**Comité d'experts du transport des marchandises dangereuses
et du Système général harmonisé de classification
et d'étiquetage des produits chimiques****Sous-Comité d'experts du transport
des marchandises dangereuses****Quarantième session**

**Mise à jour du Système général harmonisé
de classification et d'étiquetage des produits
chimiques (SGH): dangers physiques****Amendements aux diagrammes de décision servant
au classement des matières autoréactives
et des peroxydes organiques****Communication du Conseil international des associations chimiques
(ICCA)¹****I. Introduction**

Figure 2.4.1: Diagramme de décision pour le classement des matières autoréactives
Figure 2.5.1: Diagramme de décision pour le classement des peroxydes organiques

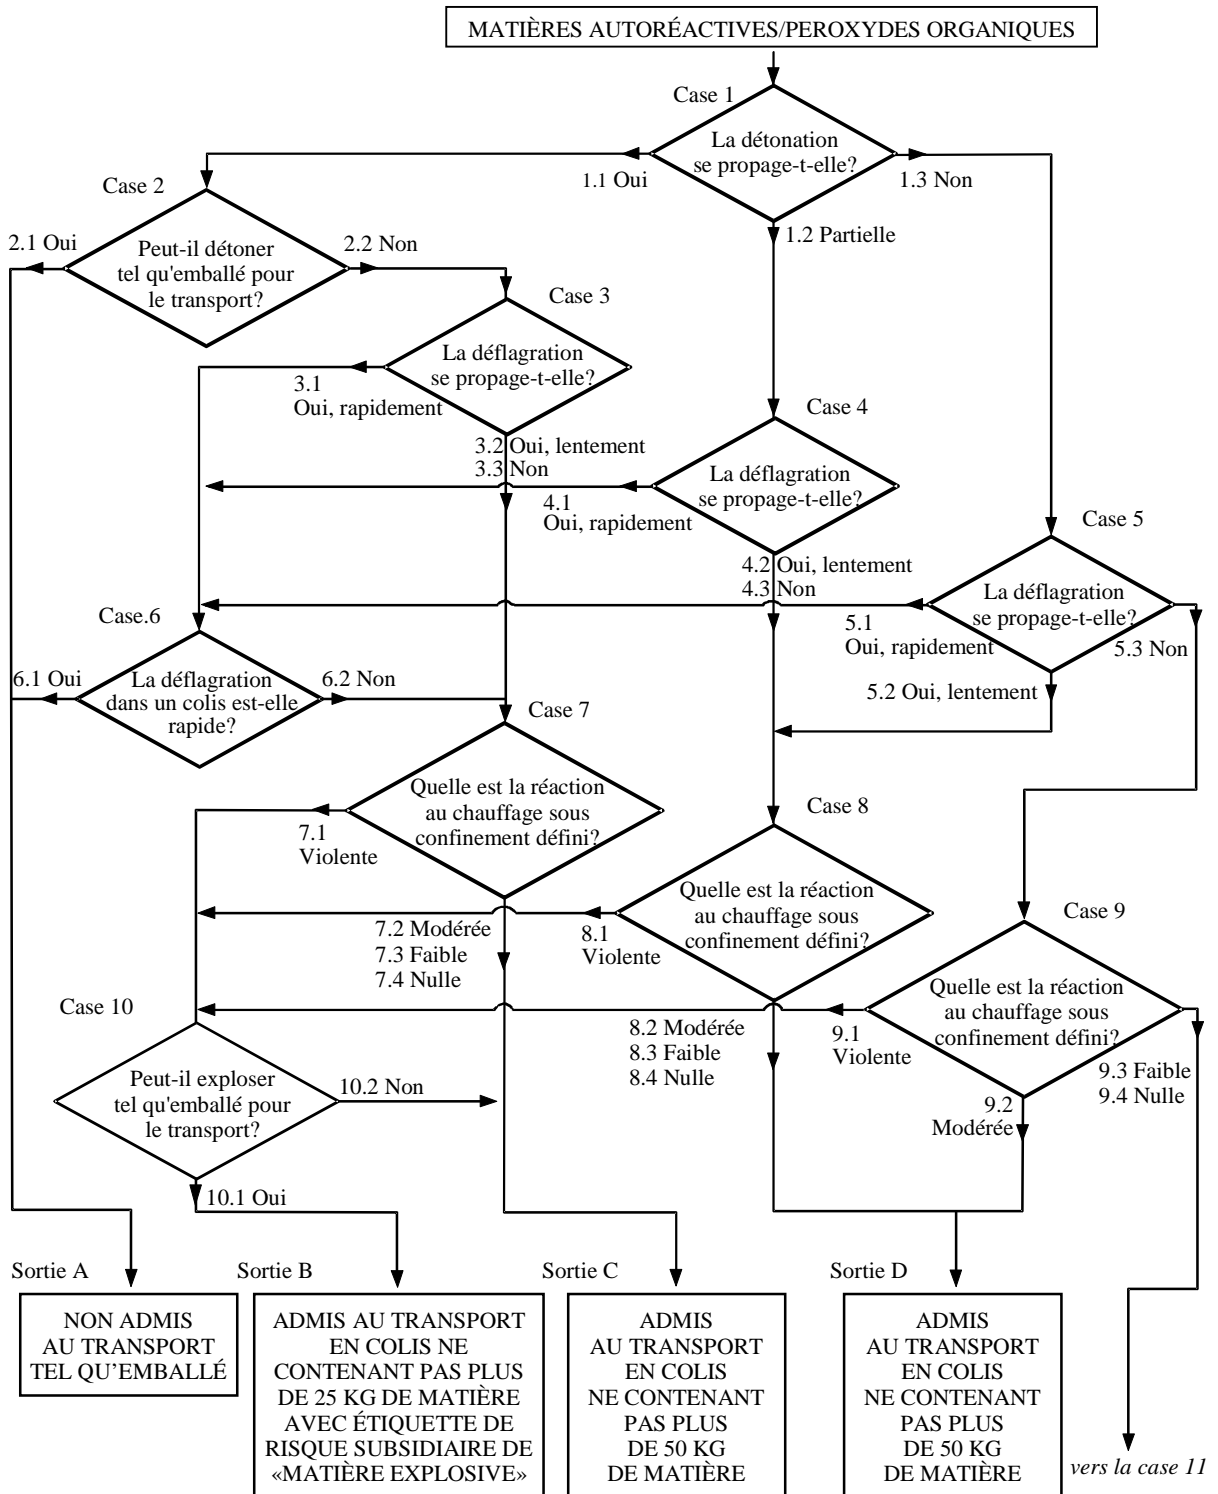
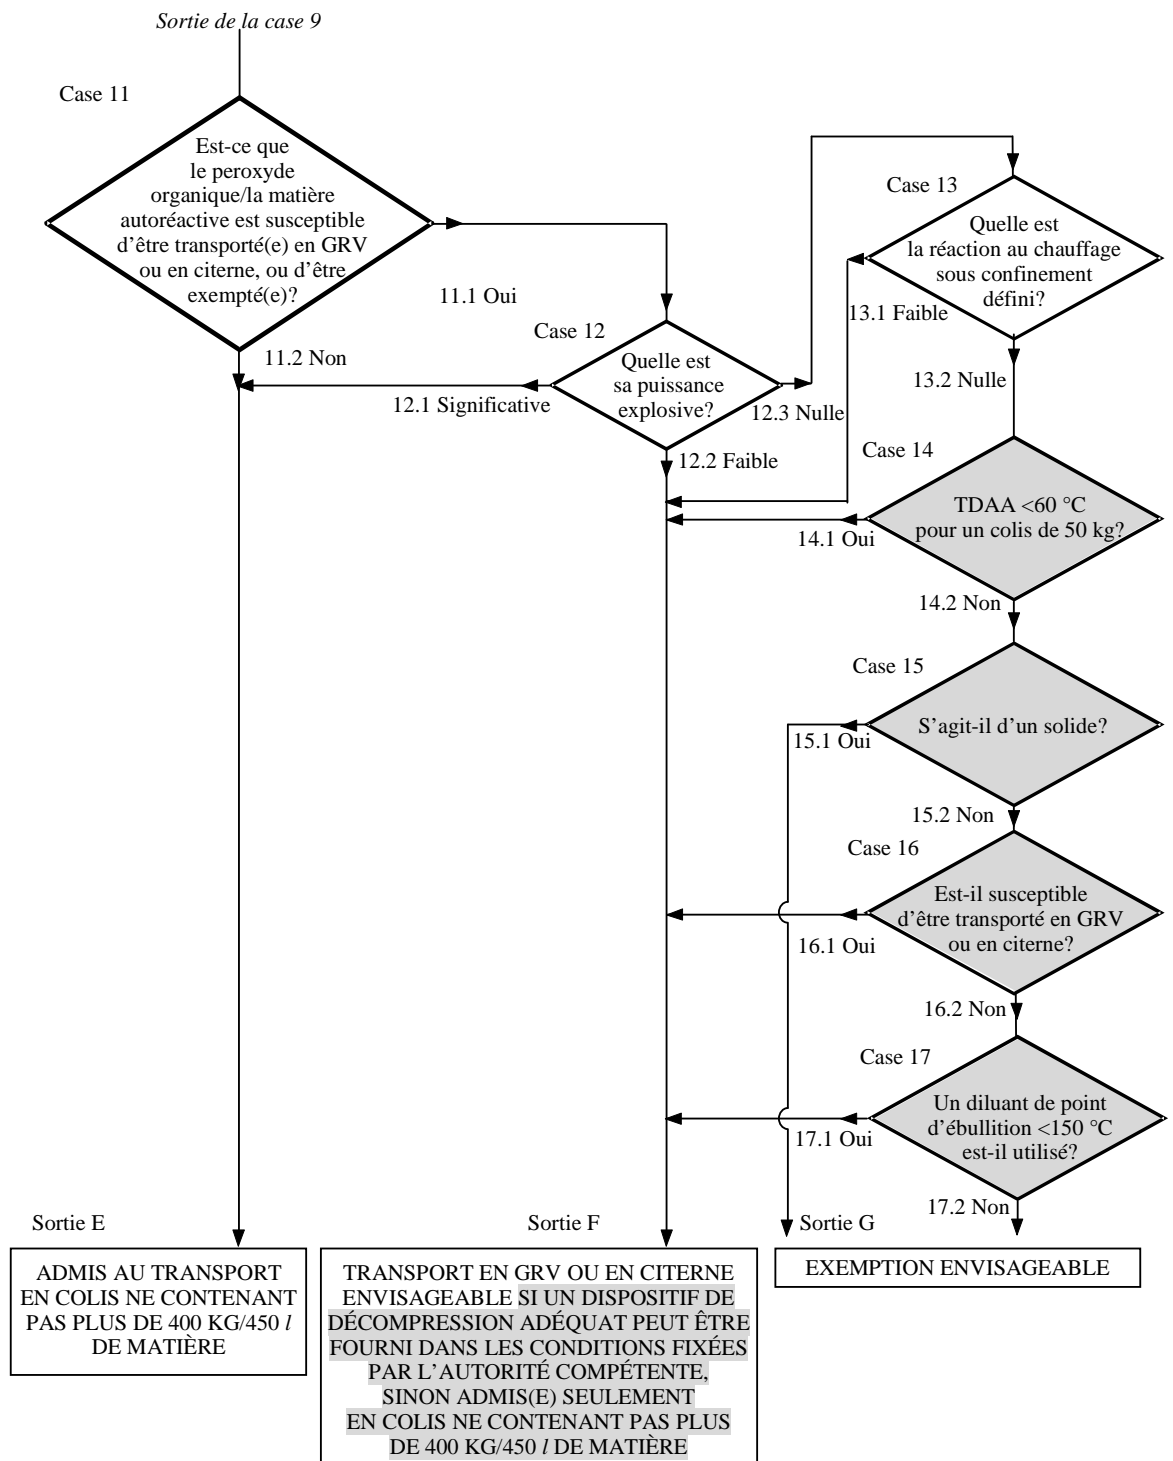
6. Dans le diagramme de décision modifié qui est proposé, ces deux éléments sont abordés respectivement dans les nouvelles cases 14 et 17. L'introduction de ces cases n'affectera pas les principes de classement existants.

8. Dans le diagramme de décision modifié qui est proposé, ces deux éléments sont abordés dans les nouvelles cases 15 et 16, alors que la formulation se trouve dans la sortie F (dans le diagramme du Règlement type).

- a) Dans le Règlement type, remplacer les figures 2.4.1 et 2.5.1 par les nouveaux diagrammes suivants:

Diagramme de décision 2.8 pour les matières autoréactives seules ou en mélange
Diagramme de décision 2.15 pour les peroxydes organiques

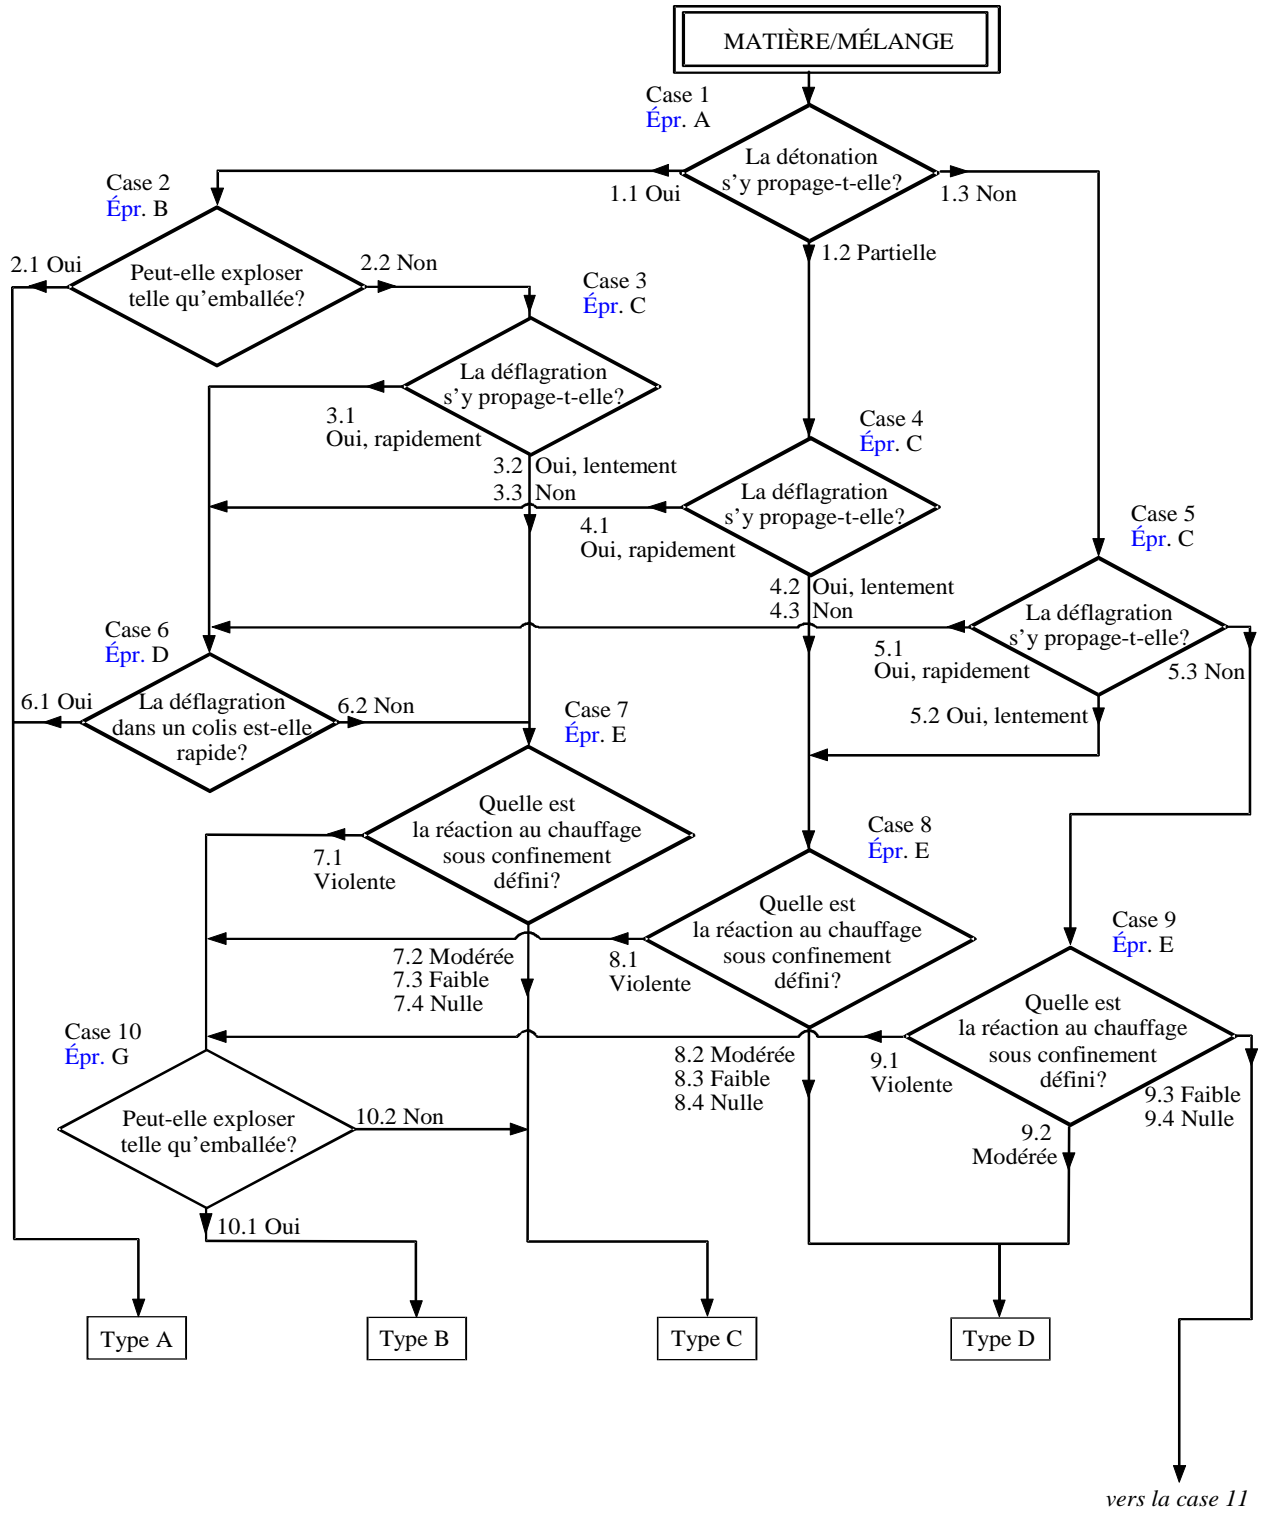
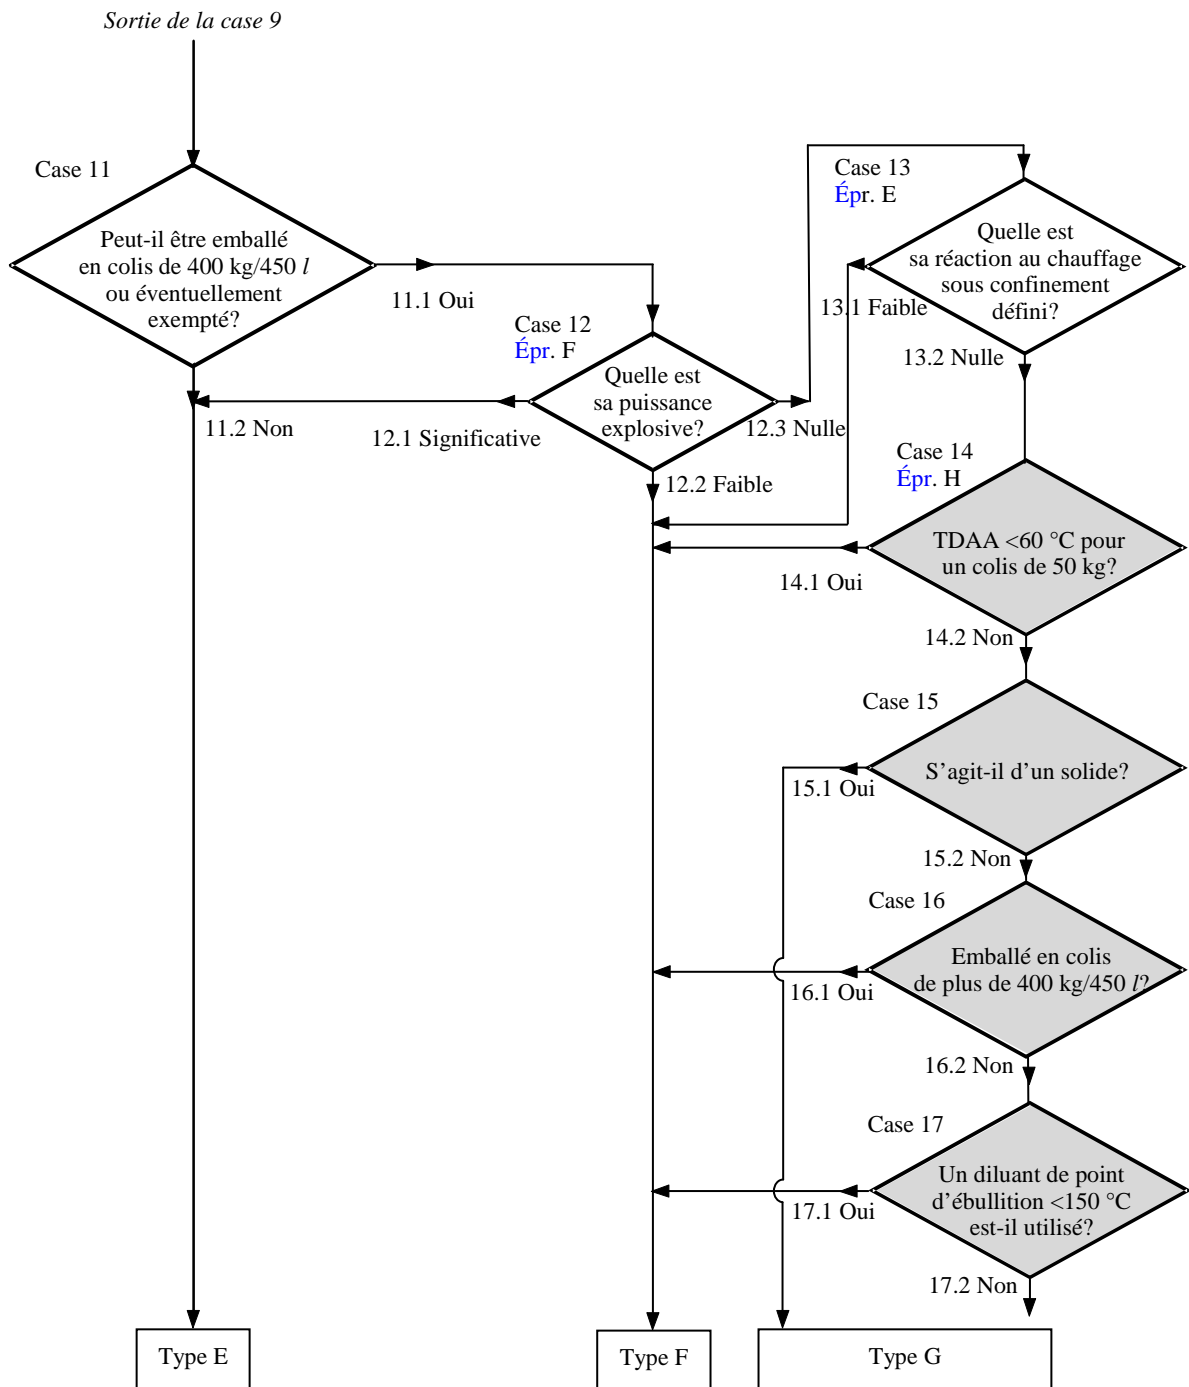
b) Dans le SHG, remplacer les figures 2.8 et 2.15 par le nouveau diagramme de décision suivant:
